建设项目环境影响报告表

项目名称：盘州市大山镇新光村一期农业光伏电站 220kV 升
压站工程

盘州市大山镇新光村一期农业光伏电站 220kV 升压站工程
环境影响评价报告表专家意见修改单

建设项目环境影响报告表专家审查意见

图1-1 项目与六盘水市“三线一单”生态环境分区管控实施方案查询截图

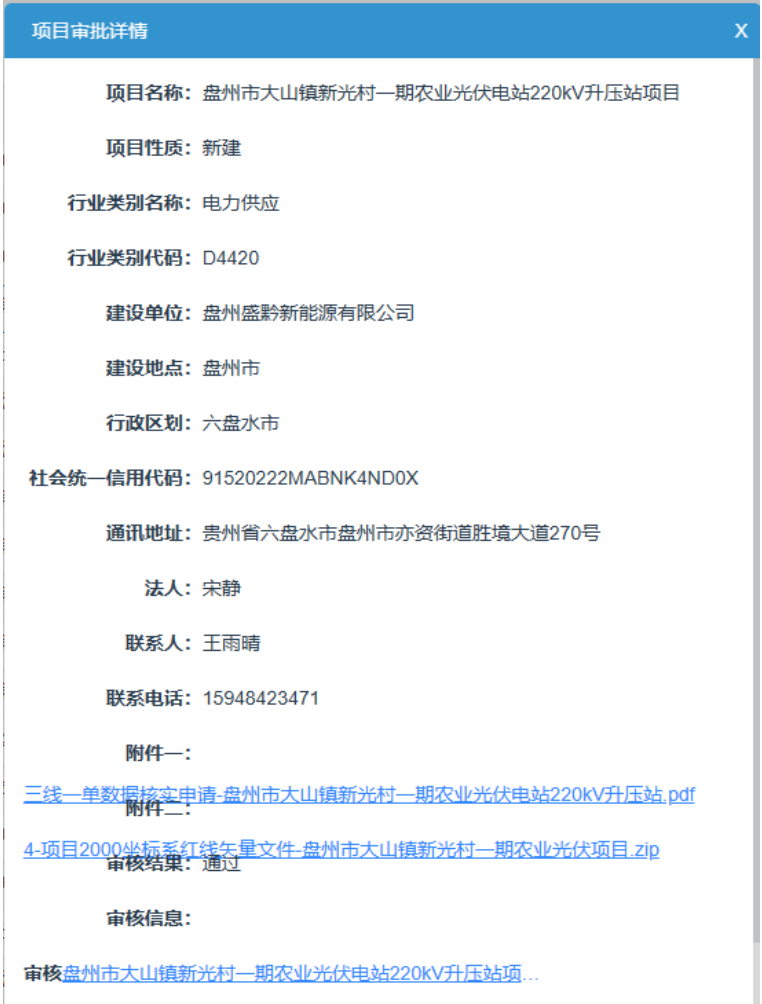
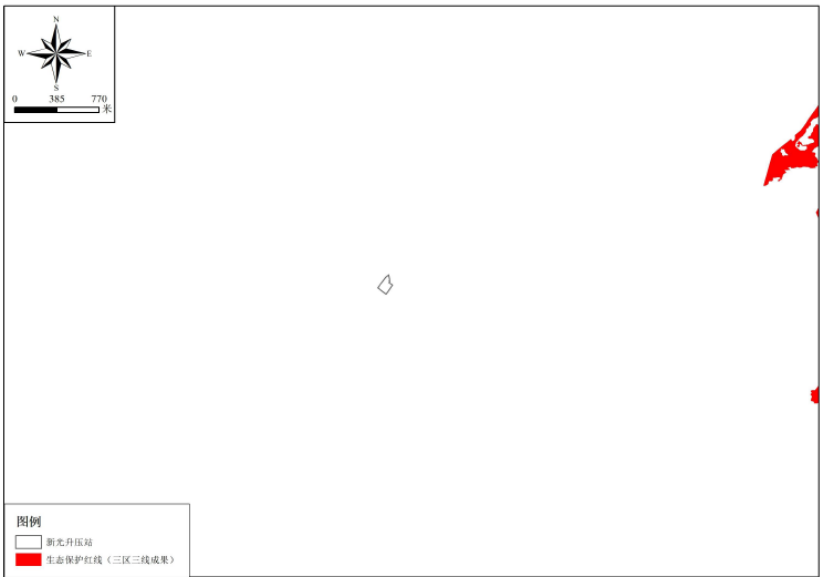
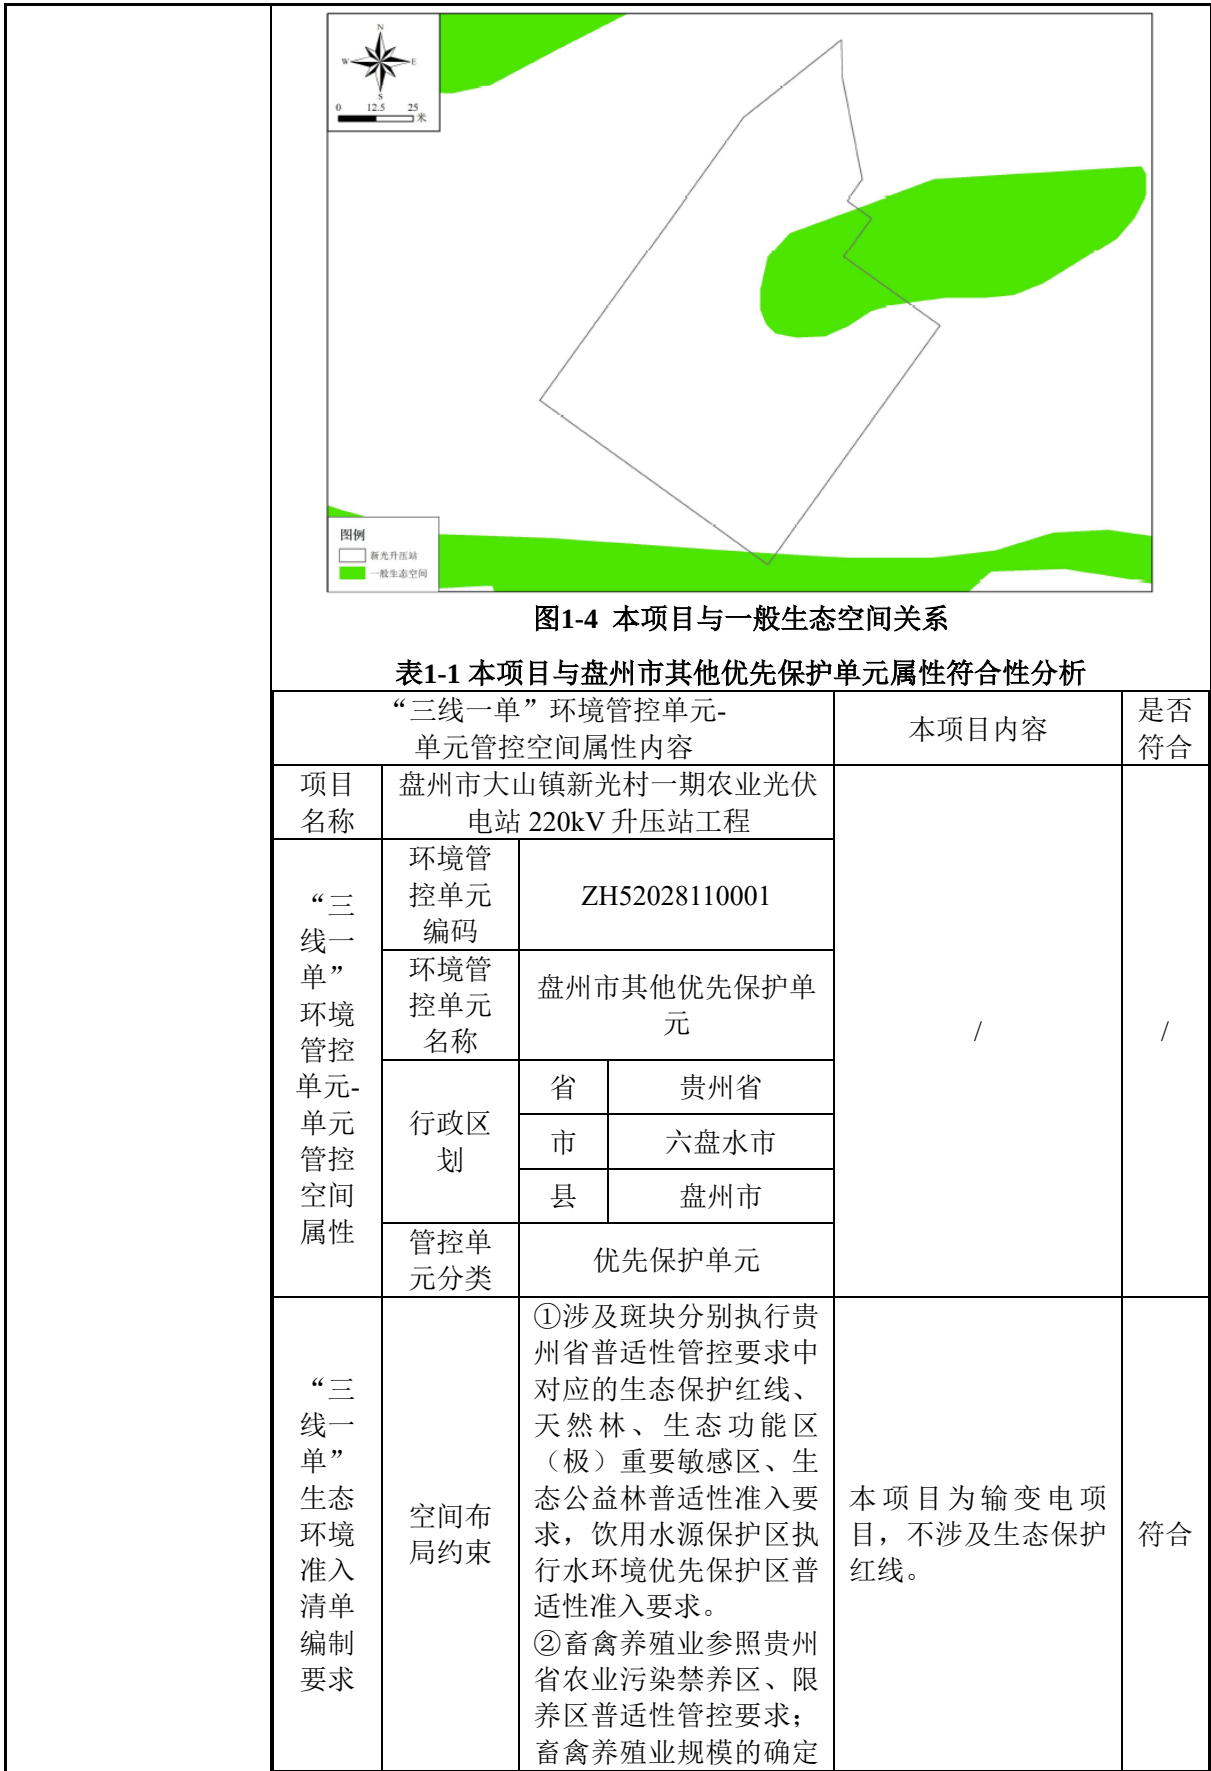
2. 其他符合性分析，校核图 1-2 本项目与环境管控单元关系、图 1-3 本项目与一般生态空间关系，这两张图一样？

图 4-3 事故排油示意图

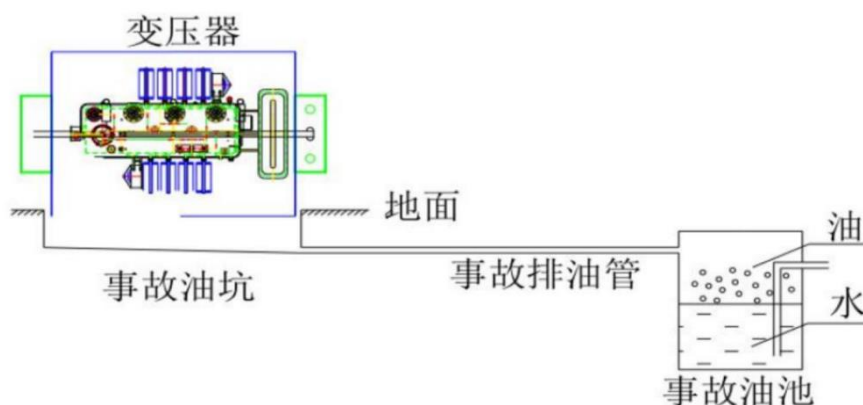
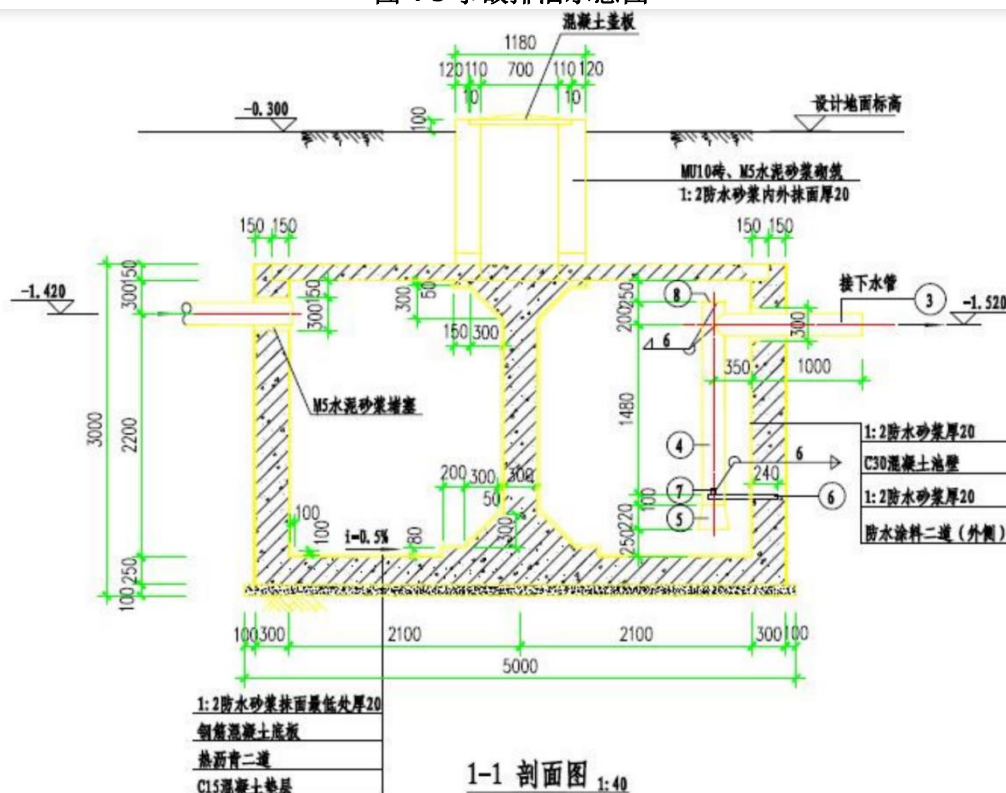
足 GB50229-2019 的要求；完善项目环境风险分析，细化事故应急措施和应急物资准备清单。	约 80t（折合容积约 89.41m ³ ），主变下方设有贮油坑，且贮油坑容积为 20m ³ ，能够容纳 22.37%的变压器油；升压站西侧拟建 1 座事故油池，油池有效容积约为 100m ³ ，能够全部容纳主变压器油；故本项目事故油池的设置符合《火力发电厂与变电站设计防火标准》（GB50229-2019）要求；已完善项目环境风险分析；详见 P50~53。
4	校核“表 5-3 环保投资一览表”，污水处理应纳入环保投资，补充危险废物暂存间门外悬挂危险废物标识牌和危险废物收集桶上粘贴危险废物标签的要求。	已完善表 5-3 环保投资一览表，详见 P68。
（五）电磁专项		
1	类比升压站电场强度最大值在升压站厂界北侧，说明电场强度断面未设置北侧的原因（设置在南侧存疑？），进一步完善升压站类比可行性分析，补充类比断面电场强度衰减分布图，完善升压站电磁环境影响分析。	已更换类比变电站，选定江苏省苏核辐射科技有限责任公司监测的常州洮湖 220kV 变电站作为类比对象，常州洮湖 220kV 变电站两台主变均为户外布置，配电装置均采用户外 GIS 布置，与本项目一致；本项目 220kV 出线 4 回，类比洮湖 220kV 变电站 220kV 出线 6 回，类比变电站出线规模和主变规模大于本次扩建变电站，且变电站均位于平地区域，地形相似，因此，选用洮湖 220kV 变电站进行类比分析是较为保守的，可以反映出本项目建成后运行对周围电磁环境的影响程度，详见电磁专项。
（六）其他		
1	结合 HJ705-2020，完善环境监测计划。	已根据《建设项目竣工环境保护验收技术规范 输变电》（HJ 705-2020）完善监测计划，详见 P66~67。
2	完善升压站与一期农业光伏电站的位置关系图、升压站总平面布置图（并标注 35kV 进线和 220kV 出线间隔的位置、环保设施的位置）等图件。	已完善附图，详见附图 3、附图 6
3	校核文本。	已校核文本，详见全文。
武艺专家		
1	补充升压站送出线路工程办理环评手续相关情况。	盘州市大山镇新光村一期农业光伏电站已取得环评批复，尚未建成，未进行竣工环境保护验收工作；本项目升压站送出线路工程目前初步设计工作正在进行中，尚未定稿，

图3-1 常州洮湖220kV 变电站平面示意图

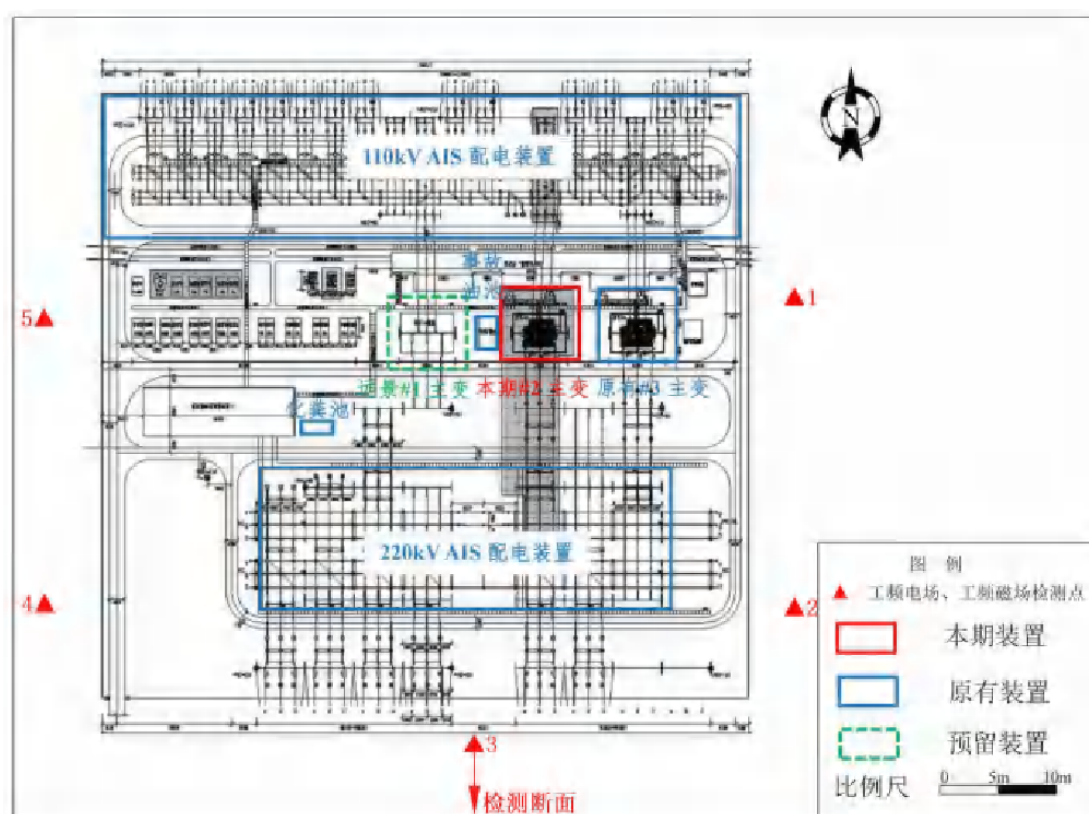
1. 类比升压站电场强度最大值在升压站厂界北侧，说明电场强度断面未设置北侧的原因（设置在南侧存疑？），进一步完善升压站类比可行性分析，补充类比断面电场强度衰减分布图，完善升压站电磁环境影响分析。

代替如果没有监测报告的话，应替换类比变电站。	两台主变均为户外布置，配电装置均采用户外 GIS 布置，与本项目一致；本项目 220kV 出线 4 回，类比洮湖 220kV 变电站 220kV 出线 6 回，类比变电站出线规模和主变规模大于本次扩建变电站，且变电站均位于平地区域，地形相似，因此，选用洮湖 220kV 变电站进行类比分析是较为保守的，可以反映出本项目建成后运行对周围电磁环境的影响程度，详见电磁专项。
7	本项目现状监测报告应替换为盖章正式版本。附件应补充各管理部门同意项目选址相关意见或协议。	已替换现状监测报告，已完善附件。
郝天明专家		
（一）建设项目基本情况		
1	专项评价设置情况，补充电磁环境专题及专题设置理由说明。	根据《环境影响评价技术导则 输变电》（HJ24-2020）规定，本评价设电磁环境影响专题评价，详见 P1。
2	其他符合性分析，校核图 1-2 本项目与环境管控单元关系、图 1-3 本项目与一般生态空间关系，这两张图一样？	已校核图件，详见 P7~8
（二）建设项目概况与分析		
1	项目组成及规模中，表 2-1 主要建设内容一览表中，工程内容及规模栏内有设备和参数，同一设备与参数不要分行开描述；3、短路电流计算结果、4、主要电气设备选择、5、绝缘配合、7、电气设备抗震措施、8、站用电及照明、9、防雷接地、10、电缆设施、11、辅助设施及其它、（5）消防设计的内容不需要；土建工程只需要交代建筑物尺寸即可。	已删除项目组成及规模中无关内容，详见 P14~22。
2	总平面布置中，（4）站区管线布置、（5）室外设计内容不需要写。	已删除总平面布置中无关内容，详见 P23~24。
（三）生态环境现状、保护目标及评价标准
